### ASSE FERROVIARIO MONACO - VERONA

#### SUB-LOTTO FUNZIONALE: FLUIDIFICAZIONE DEL TRAFFICO ED INTERCONNESSIONE CON LA RETE ESISTENTE DEL LOTTO 1 FORTEZZA – PONTE GARDENA

### VARIAZIONI INTRODOTTE CON IL PROGETTO ESECUTIVO RISPETTO AL PROGETTO DEFINITIVO APPROVATO

### RELAZIONE ILLUSTRATIVA

## **STRALCI PLANIMETRICI PROGETTO DEFINITIVO E PROGETTO ESECUTIVO**

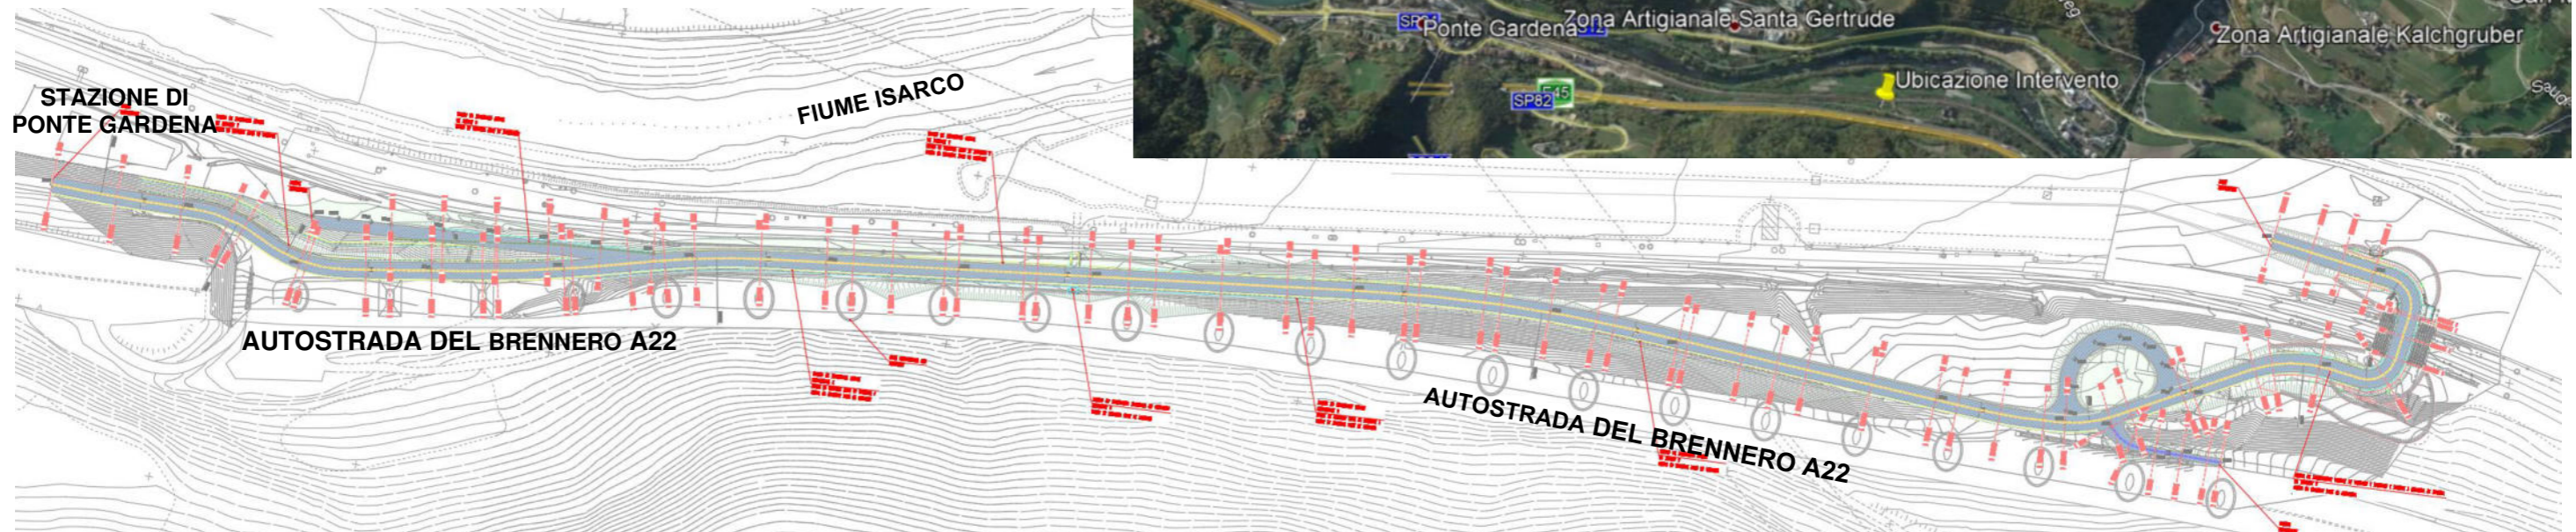
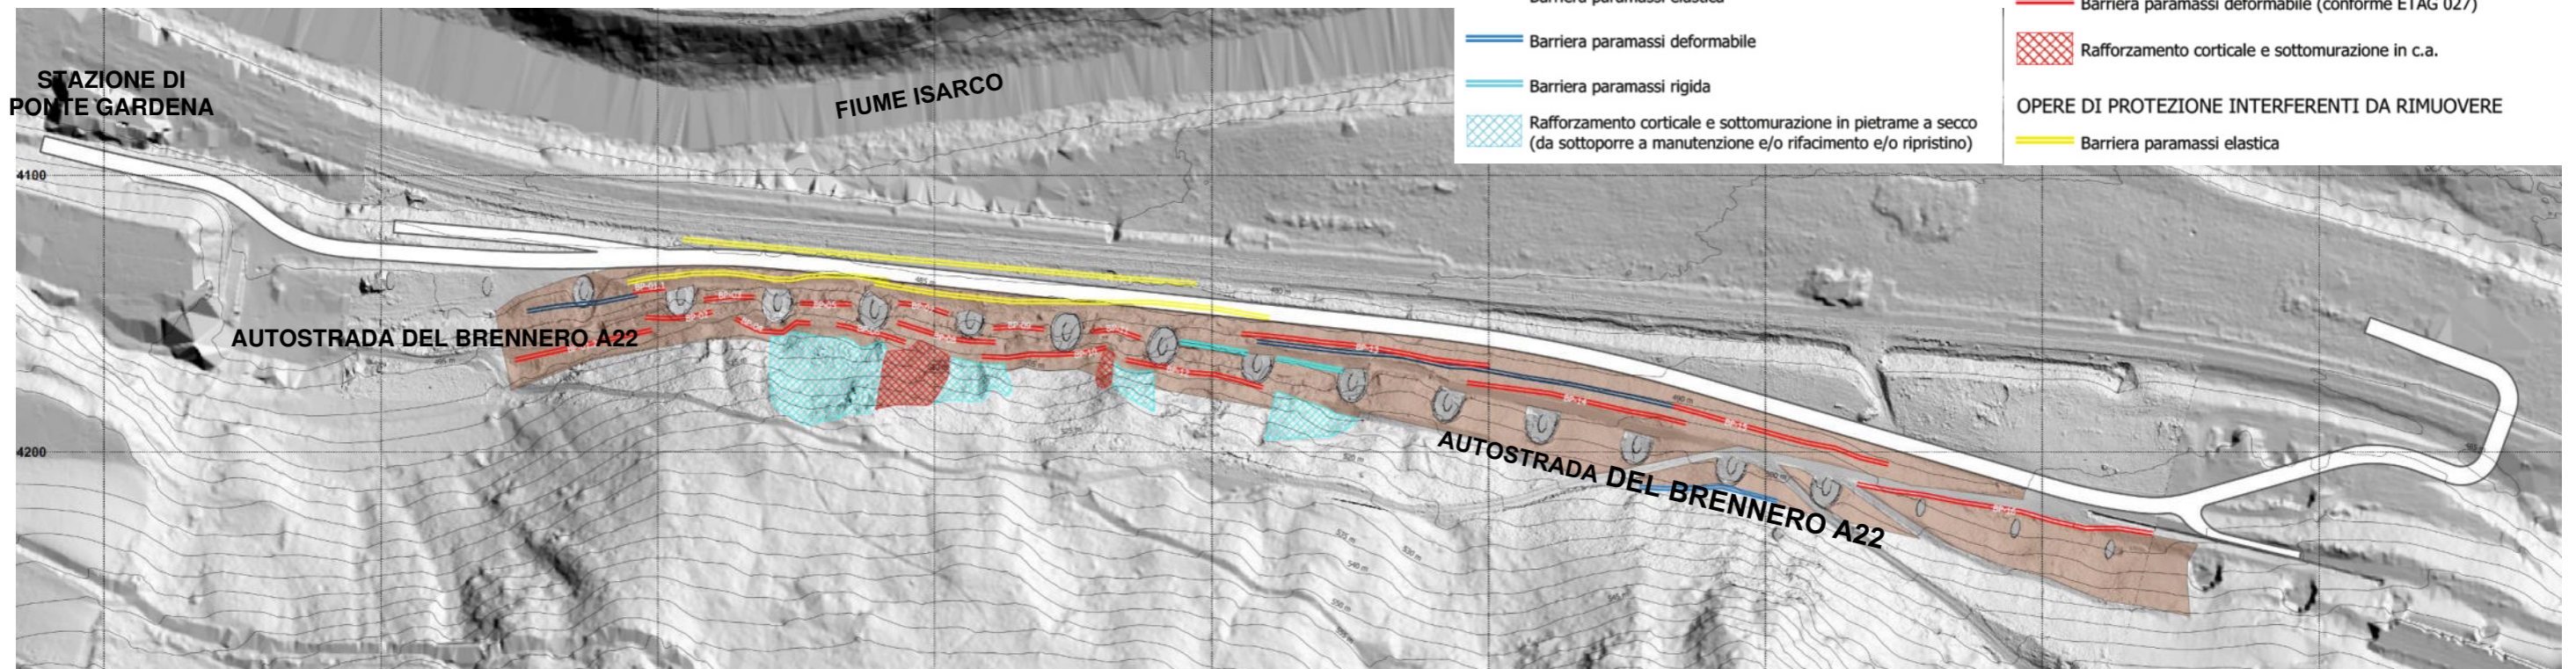
Queste modifiche prevedono l'introduzione di interventi per mitigare il rischio di caduta massi dal versante prospiciente la viabilità di progetto e comportano la realizzazione di opere in parte esterne al cosiddetto "corridoio urbanistico" individuato a seguito dell'approvazione del Progetto preliminare da parte del CIPE, nonché la variazione del piano degli espropri di cui al progetto definitivo anch'esso approvato dal CIPE.

In fase di progetto definitivo si verificava che l'adeguamento e l'ampliamento della viabilità in appalto risultava interferente con alcuni tratti di barriere paramassi rigide ed elastiche esistenti, di cui pertanto doveva essere prevista la rimozione. Il tratto interferente di barriere rigide metalliche (186 ml ca.) veniva sostituito con nuove barriere di pari tipologia, posizionate sulla testa del muro di sostegno lato valle della nuova strada con una lunghezza pari a 250 ml. Il tratto interferente di barriere elastiche (174,51 ml), veniva quindi sostituito con nuove barriere, di pari tipologia, posizionate leggermente a monte di quelle esistenti da demolire ed in adiacenza alle pile (n. 18÷23) del viadotto "Novale" dell'autostrada A22, per lunghezza pari a 171,95 ml.

Dalle analisi e verifiche modellistiche di caduta massi eseguite dall'appaltatore progettista, sulla base della effettiva situazione di dissesto presente all'attualità, così come desunta dagli approfondimenti topografici (rilievi con tecnica Laser Scanner) e dai nuovi rilievi geologico-strutturali, è stata derivata la necessità di realizzare una serie di misure per la mitigazione dei pericoli idrogeologici rilevati; dette misure sono più dettagliatamente costituite da:

- la costruzione di n. 15 tratte di barriere deformabili (classificazione del livello di energia 3, 1.000 kJ - MEL- secondo ETAG 027) con altezza utile da 2 a 5 m e lunghezza complessiva pari a 530 m;
- la costruzione di n. 2 tratte di barriere deformabili (classificazione del livello di energia 6, 3.000 kJ - MEL- secondo ETAG 27) con altezza utile pari a 6 m e lunghezza complessiva pari a 188 m;
- la pulizia del versante (rimozione della vegetazione cespugliosa), disaggio di singoli corpi rocciosi o limitate porzioni rocciose instabili, locale riprofilatura del versante rimuovendo tratti di scarpata naturale instabili e murature in sasso pericolanti, disboscamento di alberi in corrispondenza ed in prossimità dei luoghi di realizzazione delle opere di difesa e consolidamento;

- l'esecuzione di nuovi rafforzamenti corticali per una superficie di ca. mq. 1000 (rete metallica zincata a doppia torsione, pannelli in fune, ancoraggi, funi metalliche, ecc.) e sottomurazioni in c.a. ancorate con barre zincate;
- la manutenzione e/o rifacimento e/o ripristino dei rafforzamenti corticali esistenti;
- il ripristino e/o sostituzione delle sottomurazioni attualmente costituite da muratura a secco con sottomurazioni in c.a. ancorate al versante con barre zincate.
